기술검토건명	짜기비탈면(STA. 56+300~500 구간, 진주방향) 안정성 검토		
공 구 명	대전-서상간 제7공구	검토구분	토 질 및 기 초
검 토 기 간	2001. 5. 10. ~ 2001. 5. 23.	검 토 자	백정수, 최우영, 정세훈
근 거 공 문	업무지시서 제33호(2001.5.7)	회신공문	용마(대전1) 제2001-062호

대전~충청간 고속도로(대전~서상간) 건설공사 제7공구 STA.56+300~500(하)구간 비탈면의 안정성을 검토하여 장기적 안정을 도모코자 함.

시점측 1소단 상부 근경

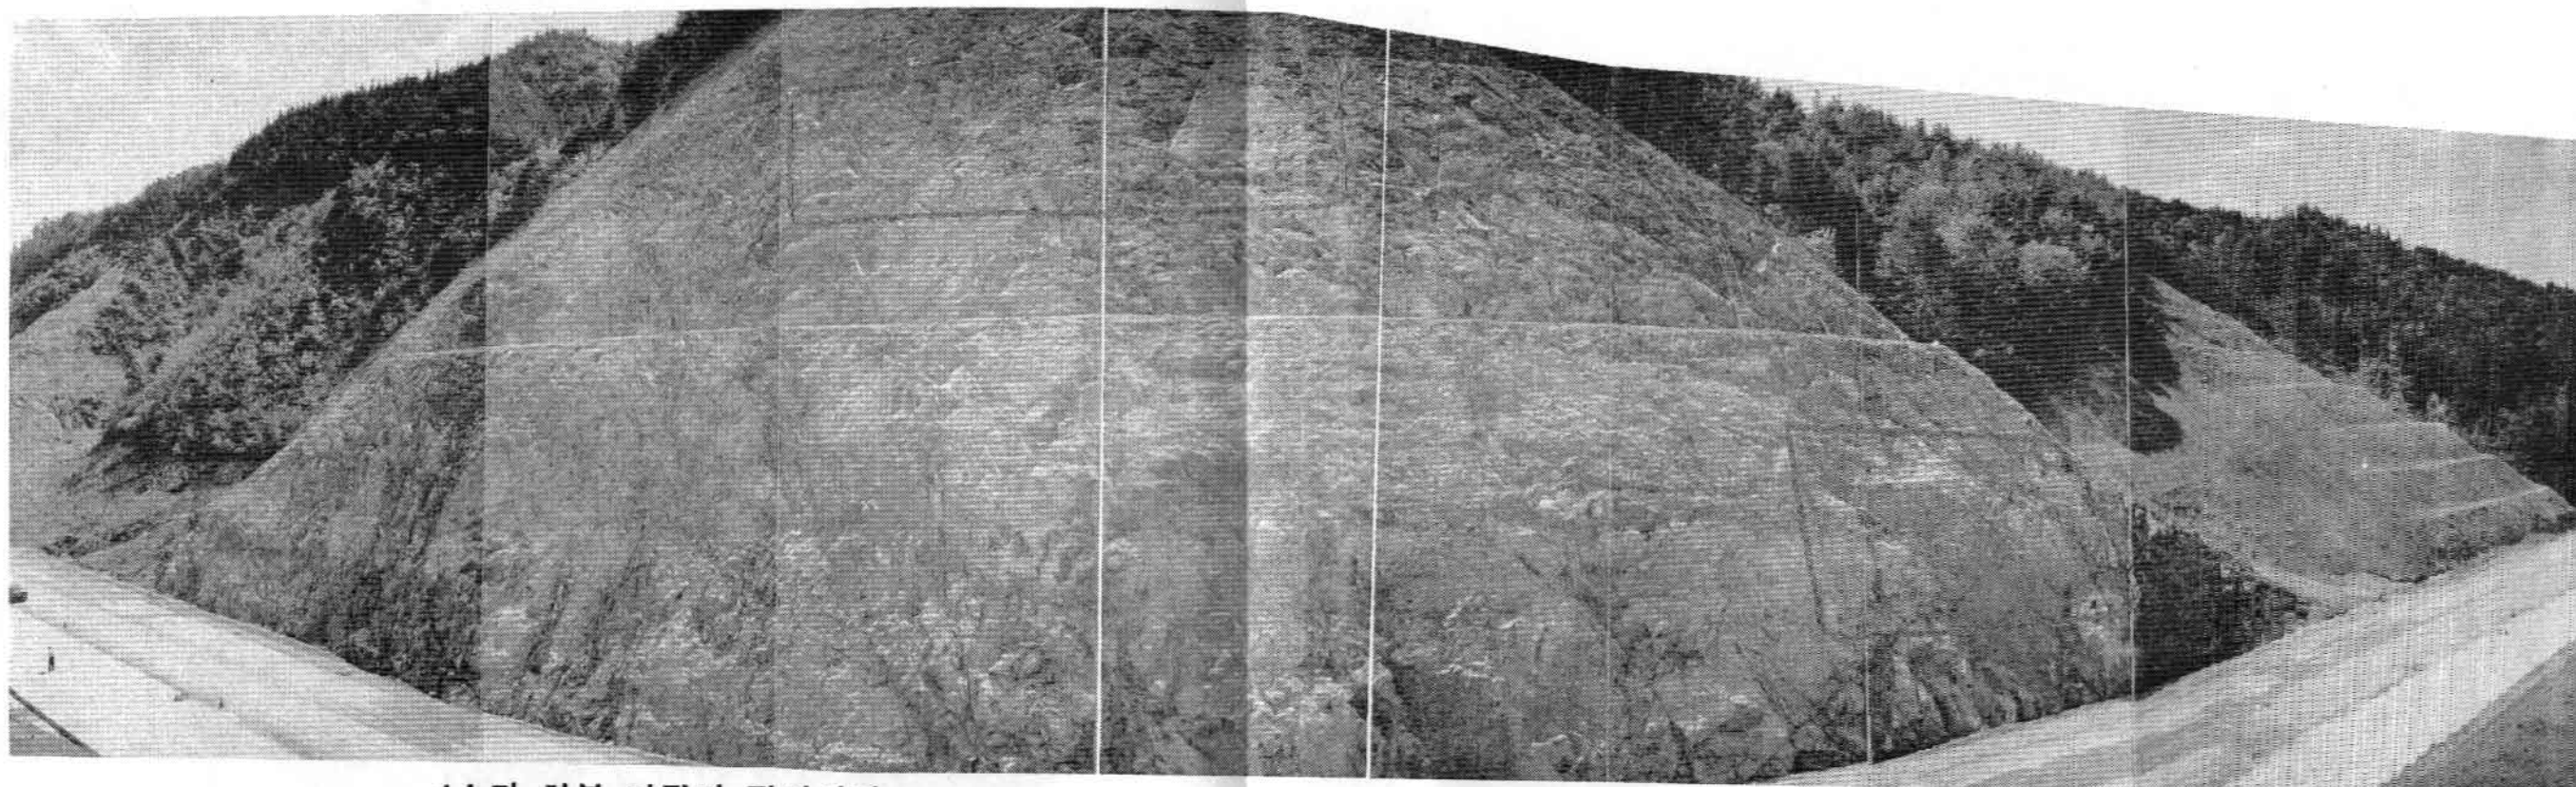
- 절리면을 따라 암석탈락 등의 국부적 파괴 발생

- 절리면은 풍화되어 전단강도는 약화된 상태임.

비탈면 1소단 배수로 근경
 - 소단배수로 뚫어움이 필요함.

가) 도로면~1소단 비탈면

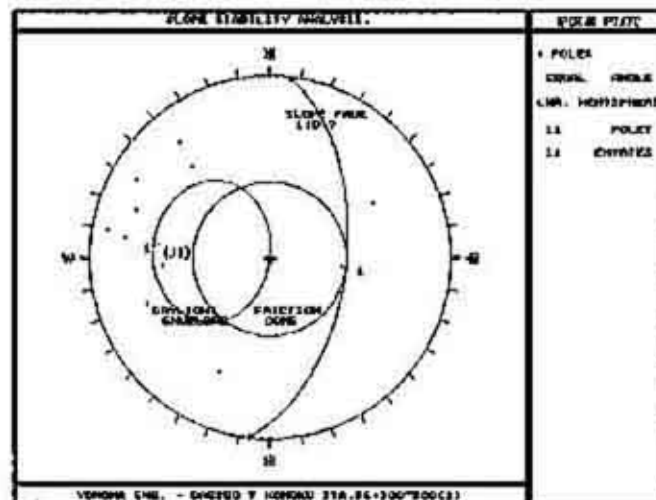
- 비탈면 시점부에서 절리면(J)을 통한 평면파괴 가능성이 나타남.
- 시공중 파괴가 발생된 부위도 관찰되며 국부적인 보강이 필요할 것으로 판단됨.

나) 1소단~2소단 비탈면

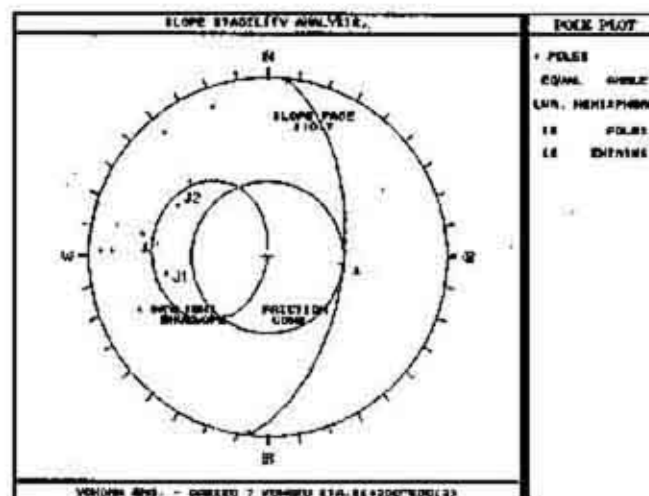
- 비탈면 시점부는 심한 풍화작용을 받아 토사화되어 있어 현재의 비탈면 경사유지가 어려우며 비탈면 중앙부에는 절리면(J1 및 J2)을 통한 중·소규모의 쉼기파괴 가능성이 나타남.

○ STA.56+340 지점

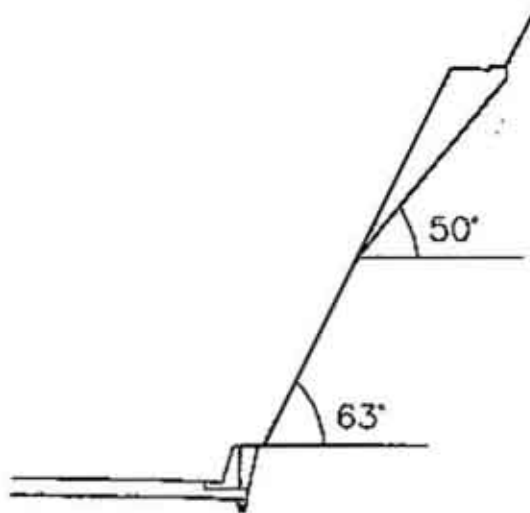
$$F = 1.166 < 1.5 \text{ (불안정)}$$

∴ 허용안전율($F_s=1.5$)을 만족하지 못하므로 비탈면경사완화 또는 보강대책 필요
